תאריך: 17/12/2023

חוות דעת הנדסית - בדק בית

כתובת: דוד אלעזר, מגדל העמק

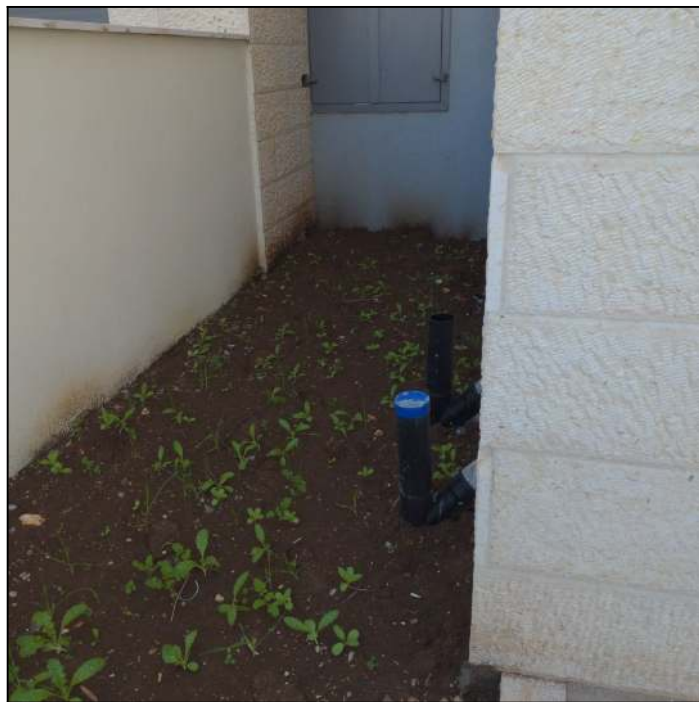
2.2 ממצא	יש להשלים מילוי אדמת גן באופן אחיד בכל מרחבי החצר
המלצה	יש להשלים ולבצע
מחיר	600 ש"ח (מחיר ליחידה: 600 ש"ח, כמות: 1 יח')

חצר קדמית

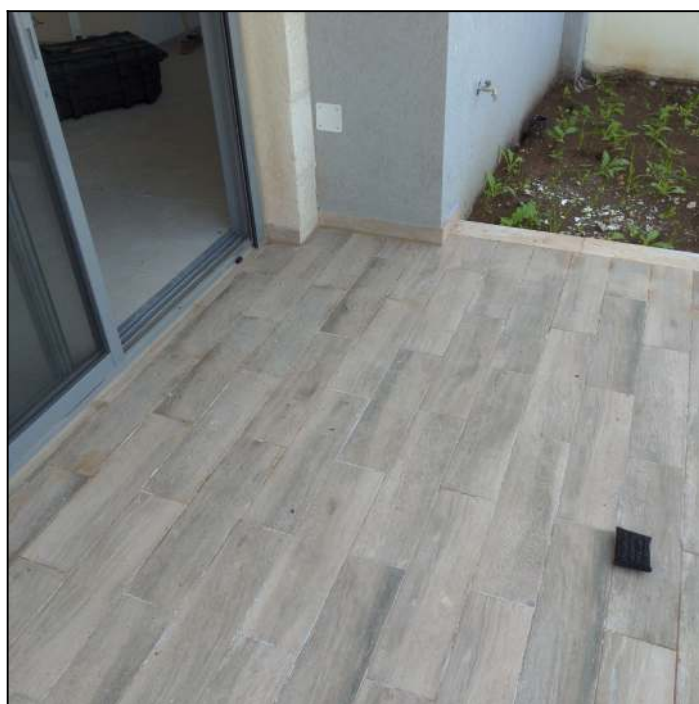
סימני תפרחת בריצוף	3.2 ממצא
<p>נדרש לפתוח אריח אחד, אם הסומסום הוא לח ואין שכבת מים: הבעיה כנראה נוצרת מהרובה כנראה הרובה עם ספיגות מים לא נמוכה, נדרש ליישם רובה עם ספיגות נמוכה כדי שהתופעה לא תחזור.</p> <p>אם יש שכבת מים מתחת לאריח: כנראה יש חדירת מים לתוך הסומסום שהולכת ומצטברת, צריך למצוא מהיכן המים חודרים.</p>		<p>המלצה</p>

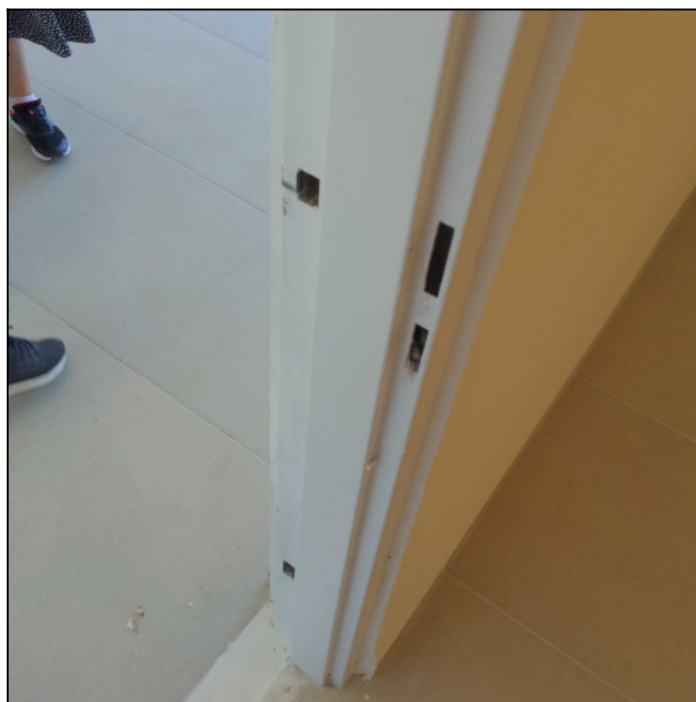
<p>פרטי מיגון ממ"ד לא נצבעו באופן מלא ותיקני יש פגמים חזותיים במראה פריטי מסגרות ממ"ד, וזאת בניגוד להוראות ת"י 3.4422</p>	<p>4.2 ממצא</p>
<p>יש לבצע צביעה חוזרת של פרטי מיגון הממ"ד באמצעות צבע יסוד המתאים לצביעה של פריט נדרש תיקוני פחחות ו/או צביעה ע"י צבע עשיר באבץ בהתאם להוראות המפורטות בסעיף .</p>	<p>המלצה</p>
	<p>תקן ת"י 4422.3</p>
	<p>מחיר 250 ש"ח (מחיר ליחידה: 250 ש"ח, כמות: 1 קומפ')</p>

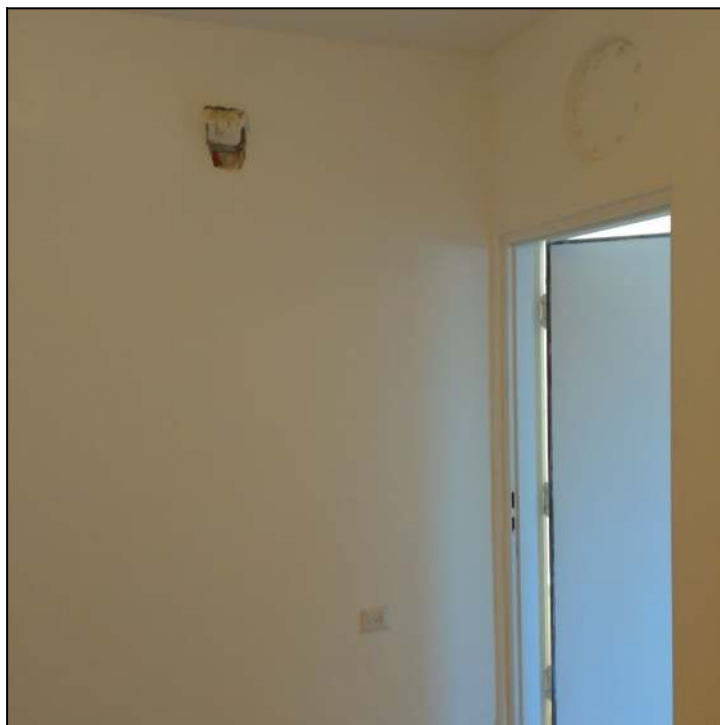
5.1 ממצא	שקע למיזוג נמצא במרחק בלתי סביר עבור שימוש להתקנת המזגן
המלצה	יש להזיז את מיקום השקע למקום תקין וראוי
מחיר	350ש (מחיר ליחידה: 350ש, כמות: 1 קומפ')

חדר רחצה כללי

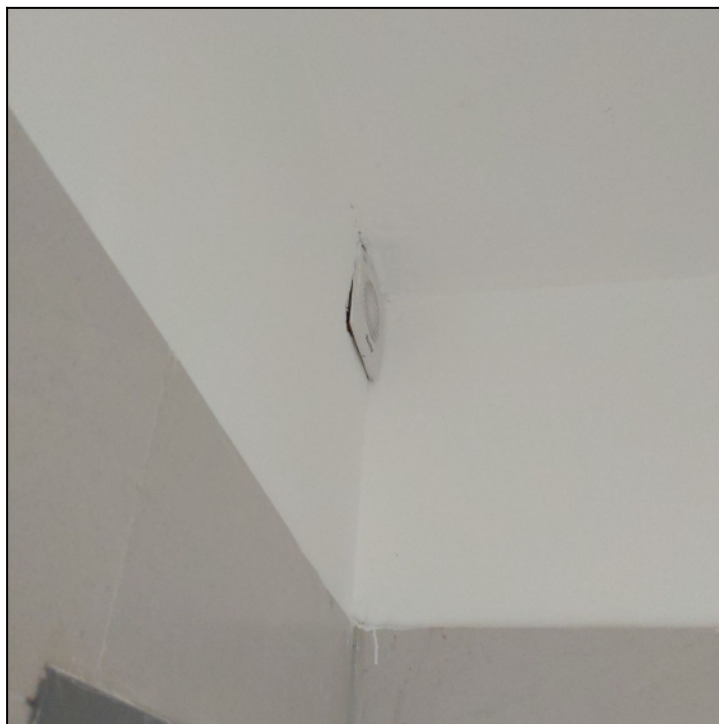
5.4 ממצא סביב כל השקעים נדרש לבצע סגירת מרווחים עד לגמר מושלם
	המלצה יש לבצע סגירת המרווחים בצורה מושלמת על מנת למנוע חדירת מים
	מחיר 550ש (מחיר ליחידה: 550ש, כמות: 1 קומפ')

ממד

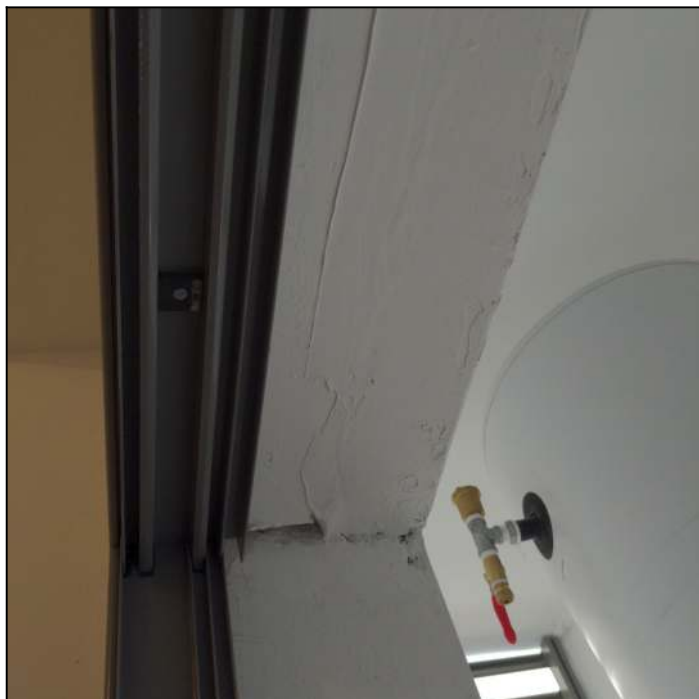
מראה טיח/צבע לא אחיד.	6.1 ממצא
<p>נדרש לשפשף את הצבע מהקירות להכין את הקירות והתקרות לצביעה ולצבוע מחדש בשלוש שכבות לפחות של צבע מתאים, תוך הקפדה על ביצוע מקצועי וקבלת גוון תואם ומראה אחיד. זאת בניגוד למפרט הכללי - סעיף 11031 - לפיו "כל משטחי טיח ובטון ינוקו היטב מגרגירי חול, זנבות מלט, כתמים, פריחות, אבק ולכלוך. יש לסתום חורים, שקעים ליד ברזל זיון, סדקים ושאר פגמים באמצעות מלט צמנטי עד שהמשטח יהיה חלק אחיד וישר "וכן בניגוד לת"י 1922.</p> <p>בגמר התיקונים כפי שמפורטים בחוות דעת- יהיה צורך בצביעה חוזרת של אזורים נרחבים בנכס כדי למנוע טלאים, כתמי לכלוך. נדרש לשפשף את הצבע מהקירות להכין את הקירות והתקרות לצביעה ולצבוע מחדש בשלוש שכבות לפחות של צבע מתאים, תוך הקפדה על ביצוע מקצועי וקבלת גוון תואם ומראה אחיד. זאת בניגוד למפרט הכללי - סעיף 11031 - לפיו "כל משטחי טיח ובטון ינוקו היטב מגרגירי חול, זנבות מלט, כתמים, פריחות, אבק ולכלוך. יש לסתום חורים, שקעים ליד ברזל זיון, סדקים ושאר פגמים באמצעות מלט צמנטי עד שהמשטח יהיה חלק אחיד וישר "וכן בניגוד לת"י</p>	<p>המלצה</p>

<p>ת"י 1920 סעיף 3.1 המחייב שמראה הטיח, גימורו וגוונו יתאימו למוזמן. ת"י 1922 חלק 1, הדורש שהצבע יתאים לדרישות התפקוד בהתאם לתנאי הסביבה. ת"י 1920,2 סעיף 3.1 המחייב גימור של מערכת הצבע יתאים לדרישות המזמין.. זאת בניגוד למפרט הכללי - סעיף 11031 - לפיו "כל משטחי טיח ובטון ינוקו היטב מגרגירי חול, זנבות מלט, כתמים, פריחות, אבק ולכלוך. יש לסתום חורים, שקעים ליד ברזל זיון, סדקים ושאר פגמים באמצעות מלט צמנטי עד שהמשטח יהיה חלק אחיד וישר .</p>	<p>תקן</p>
<p>6,500 ש"ח (מחיר ליחידה: 6,500 ש"ח, כמות: 1 קומפ')</p>	<p>מחיר</p>

חדר שינה

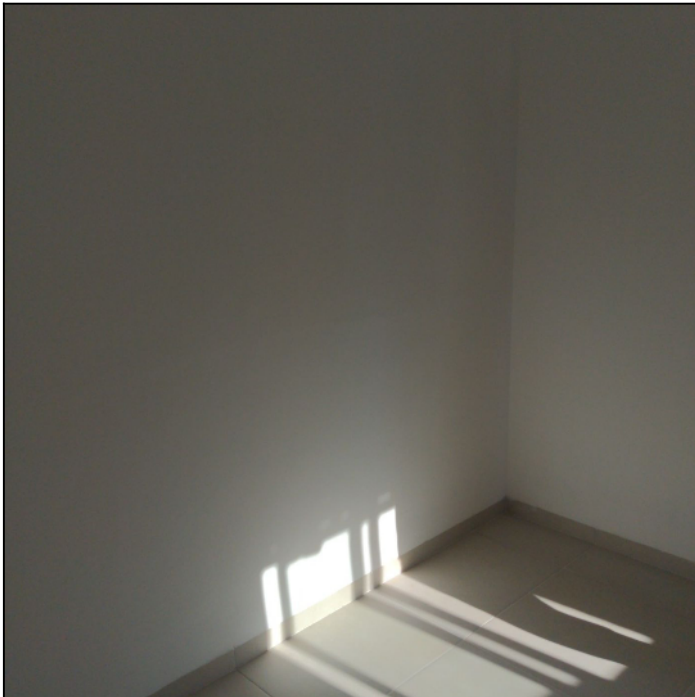
6.2 ממצא	גבשושיות וגלים בטיח.
המלצה	יש לבצע חידוש חלקי תוך יישור בסרגלים, וצביעה חוזרת.
תקן	[תקן 1920 חלק 2 סעיף 3.2]
מחיר	250 ש"ח (מחיר ליחידה: 250 ש"ח, כמות: 1 יח')

חדר רחצה כללי

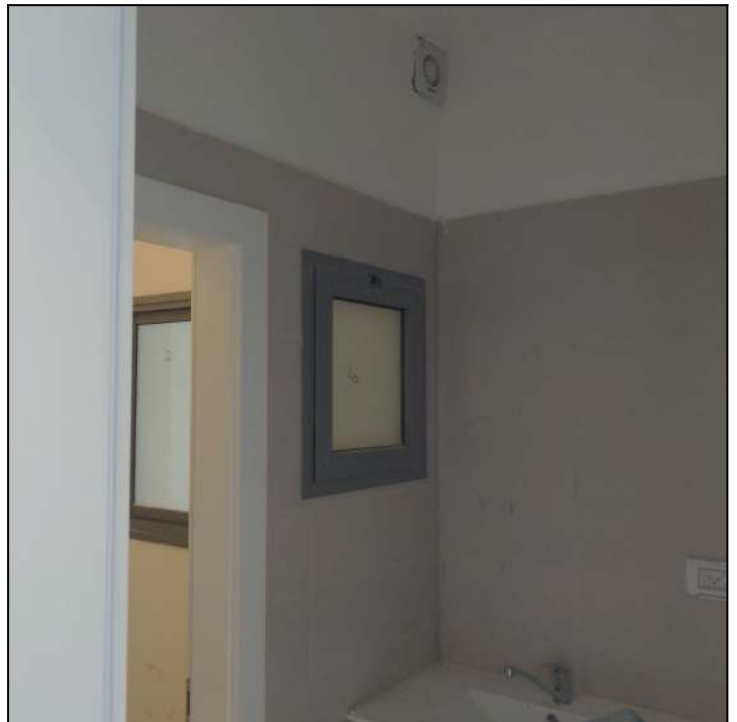
8.1 ממצא	מנגנון נעילה לא תקין
המלצה	נדרש לבצע תיקון למנגנון הנעילה או להחליפו במידה ונדרש
תקן	זאת בניגוד לת"י 4068 חלק 1 סעיף 4.1 זאת בניגוד לת"י 1068 חלק 2.
מחיר	400ש"ח (מחיר ליחידה: 400ש"ח, כמות: 1 קומפ')

חדר רחצה כללי

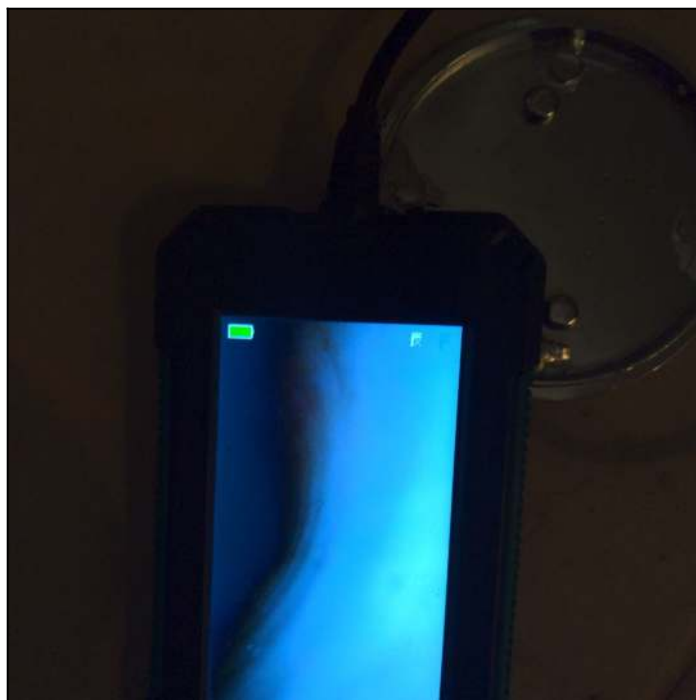
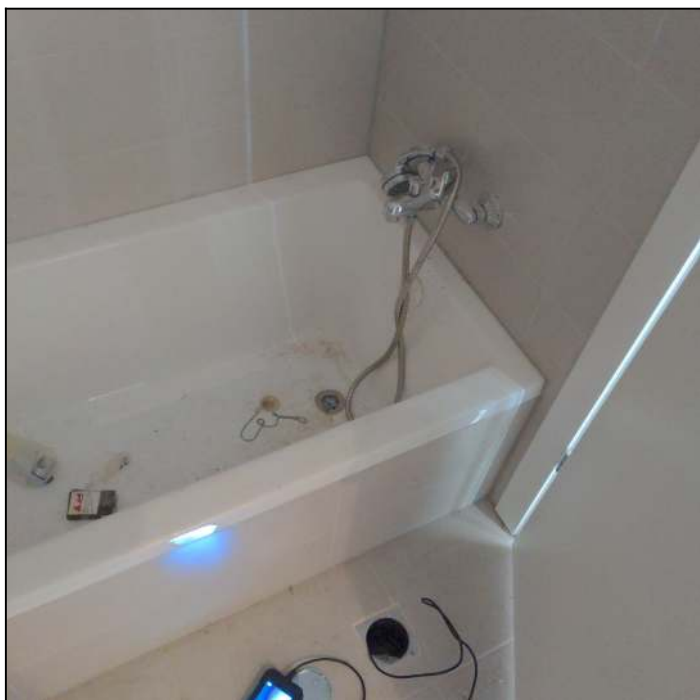
9.2 ממצא	מערכת ניקוז הדירה מכילה פסולת ולכלוך מעבודות הבנייה דבר שעלול להוביל לסתימות
המלצה	יש לבצע ניקיון כללי של צנרות ניקוז הדירה
תקן	[תקן 1205 חלק 6 פרק ב סעיף 2.2]
מחיר	650 ש"ח (מחיר ליחידה: 650 ש"ח, כמות: 1 קומפ')

חדר רחצה כללי

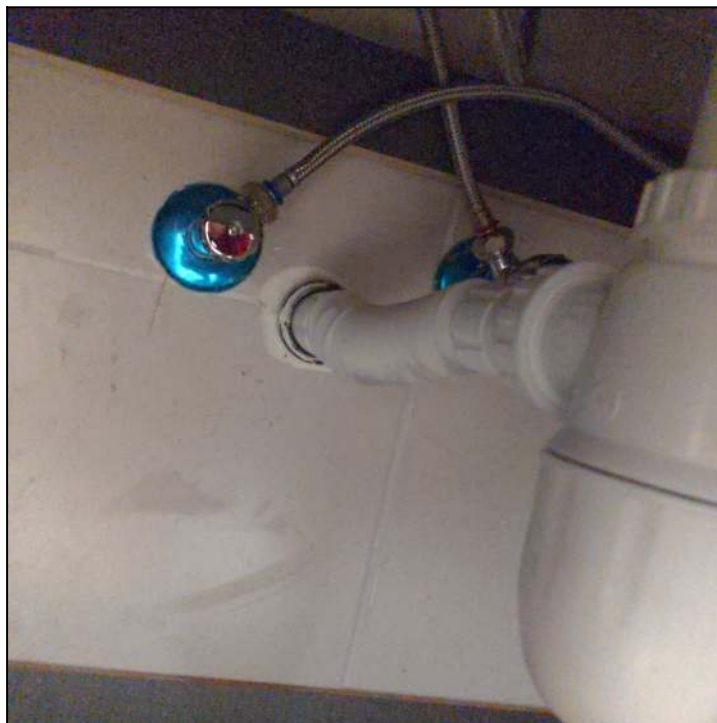
9.3 ממצא	בוצע צינור לכיור בעזרת צנרת שרשורי אשר מהווה חומר אינו תיקני לשימוש בסיפון
המלצה	יש להחליף צינור ניקוז שרשורי בצינור לפי חומר מתאים על פי התקן
תקן	[תקן 1205 חלק 2 סעיף 2.2.1]
מחיר	250 ₪ (מחיר ליחידה: 250 ₪, כמות: 1 קומפ')

יחידת הורים חדר רחצה

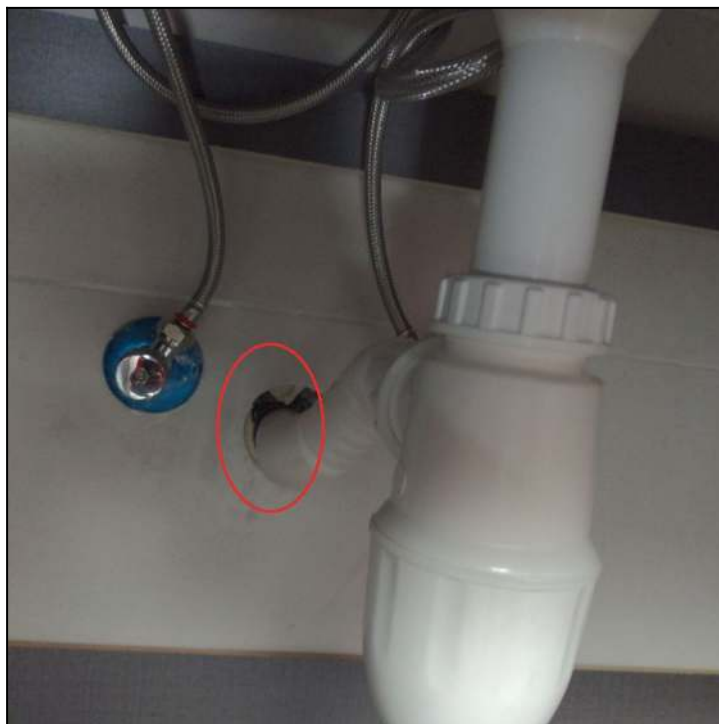
9.9 ממצא	חסר תושבות לצנרת הניקוז מתחת לכיור
המלצה	יש להשלים
מחיר	150 ש"ח (מחיר ליחידה: 150 ש"ח, כמות: 1 קומפ')

חדר רחצה כללי

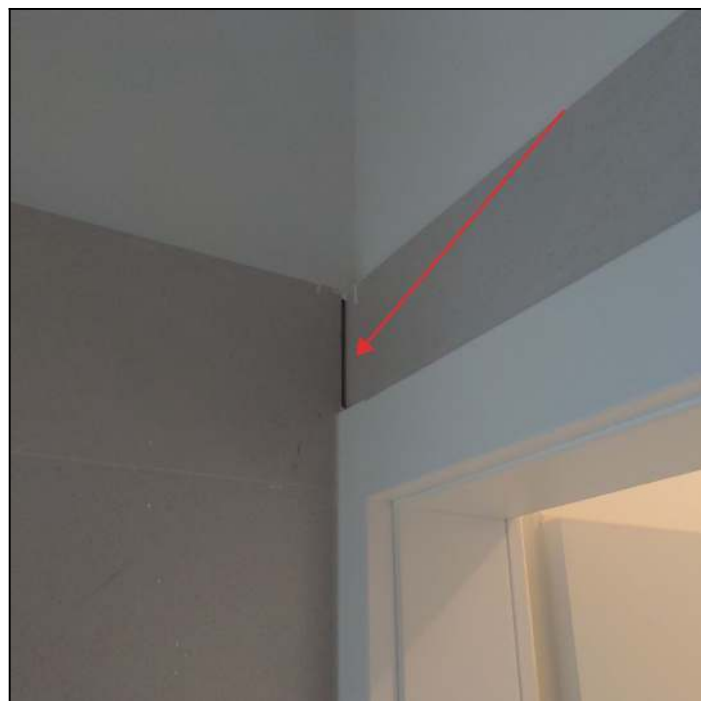
10.1 ממצא	רוחב המישקים ביניים בין אריחי חיפוי הקרמיקה קטן מ-6 מ"מ
המלצה	יש לחרוץ את החומר הקשיח - ליצור מישק ברוחב 6 מ"מ לפחות ומלא בחומר גמיש (אלסטומרי) כדוגמת סיקה או שו"ע
תקן	[תקן 1555 חלק 2 סעיף 4.7.2 וציור 4]
מחיר	300ש"ח (מחיר ליחידה: 300ש"ח, כמות: 1 קומפ')

חדר שינה

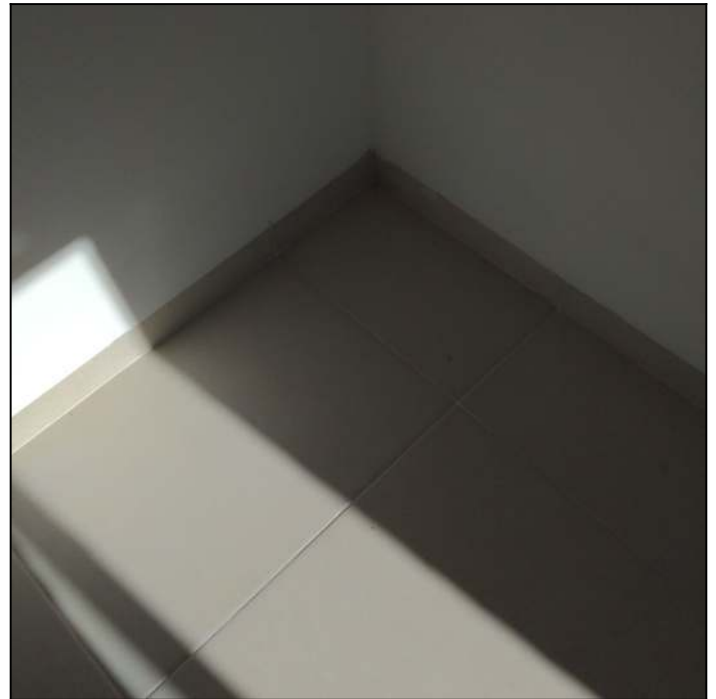
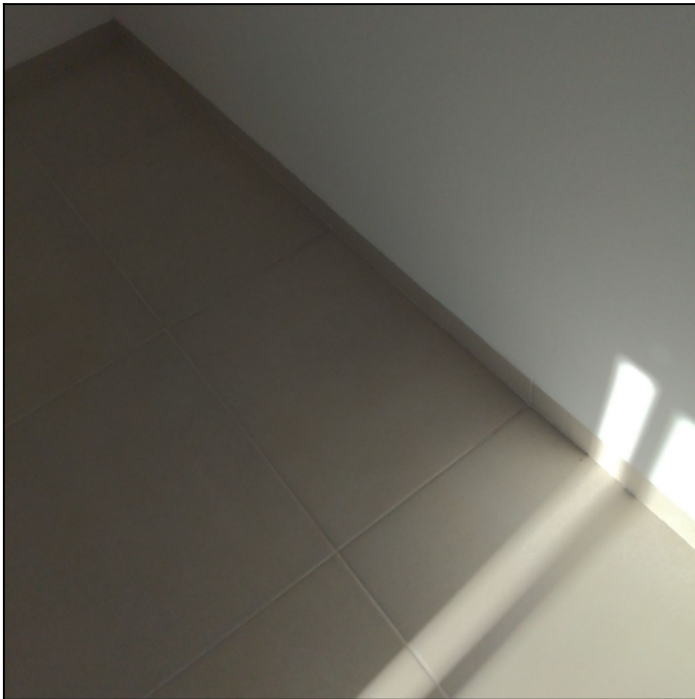
11.2 ממצא	לא בוצע מילוי רובה באופן תיקני וגימור לא אחיד במישקים הריצוף.
המלצה	יש להשלים חומר מילוי במישקים על פי דרישות התקן נדרש לחרוץ רובה קיימת, לנקות מישקים ולמלא מחדש בצורה מקצועית ואחידה.
תקן	[תקן 1555 חלק 3 סעיף 3.1]
מחיר	150ש"ח (מחיר ליחידה: 150ש"ח, כמות: 1 יח')

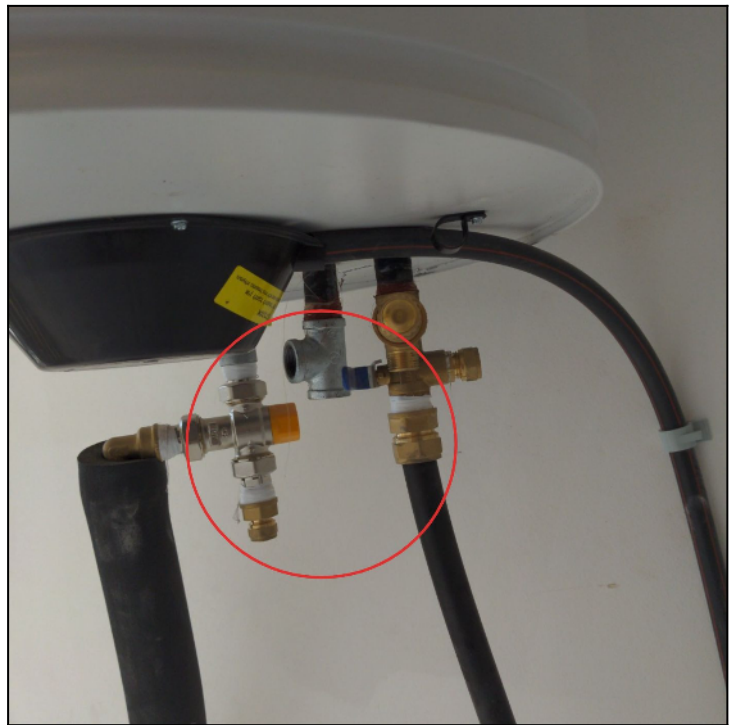
12.2 ממצא	לא הורכב צינור הניקוז לשסתום הביטחון של הדוד.
המלצה	יש להרכיב
מחיר	350 ש"ח (מחיר ליחידה: 350 ש"ח, כמות: 1 יח')

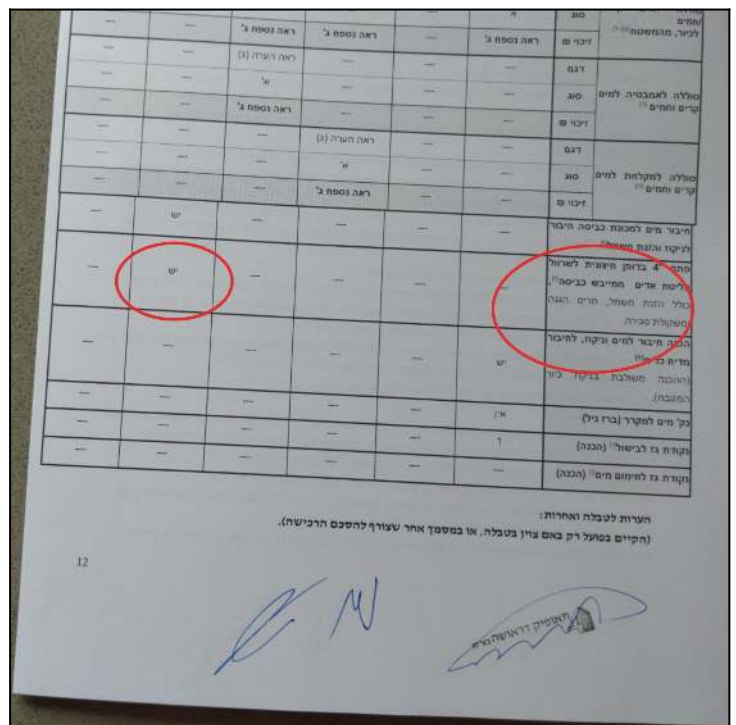
<p>העדר פתח בקיר של מייבש כביסה, בניגוד למפרט הטכני בקיר המפריד בין מרפסת השירות למסתור הכביסה לא בוצע פתח למייבש כביסה, כולל אביזרים נוספים (ראה בתמונות - דוגמאות).</p>	<p>13.4 ממצא</p>
<p>1. לבצע פתח בקיר המפריד בין מרפסת השירות למסתור הכביסה, בעל קוטר מתאים. 2. בצדו החיצוני יש להרכיב תריס רפפות, אשר נסגר כאשר המייבש לא עובד 3. בצדו הפתח הפנימי יש להרכיב מכסה פתיחה כולל מסגרת - ראה בדוגמא להלן</p>	<p>המלצה</p>
<p>900ש"ח (מחיר ליחידה: 900ש"ח, כמות: 1 יח')</p>	<p>מחיר</p>

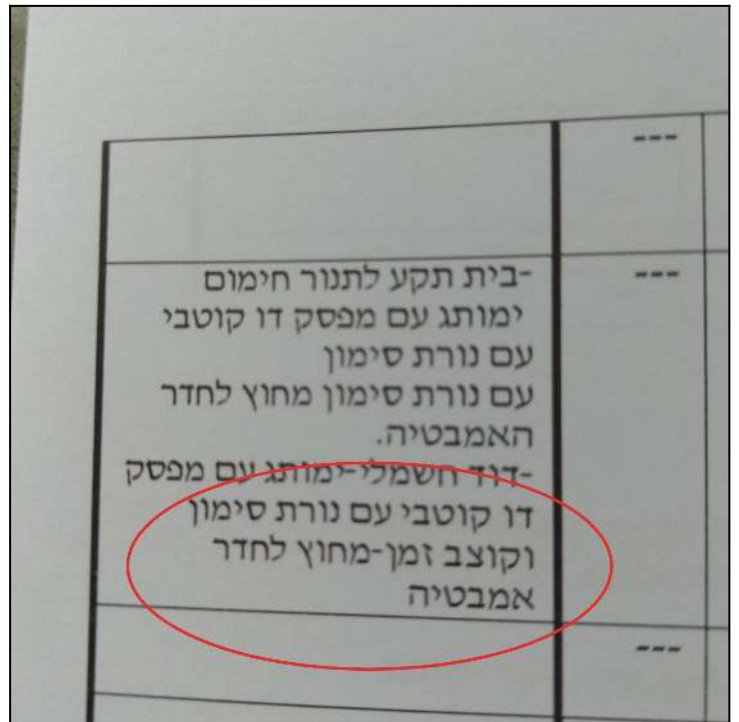
13.5 ממצא	לא הורכב טיימר לדוד חדר רחצה כללי
המלצה	יש להשלים בהתאם למפרט
מחיר	350 ש"ח (מחיר ליחידה: 350 ש"ח, כמות: 1 קומפ')

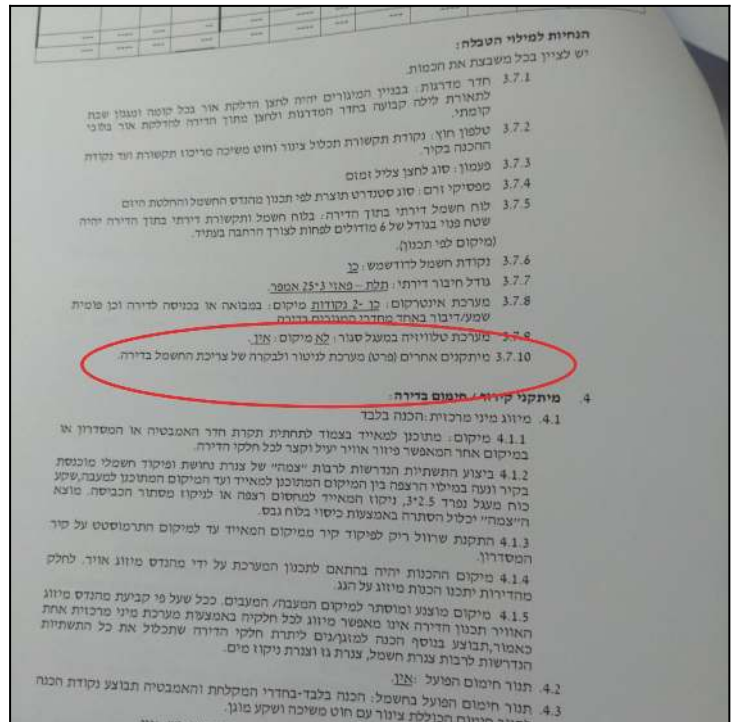
13.6 ממצא	העדר מערכת ניטור ובקרה לצריכת החשמל הדירתי
המלצה	יש לספק בהתאם למפרט
מחיר	350₪ (מחיר ליחידה: 350₪, כמות: 1 קומפ')
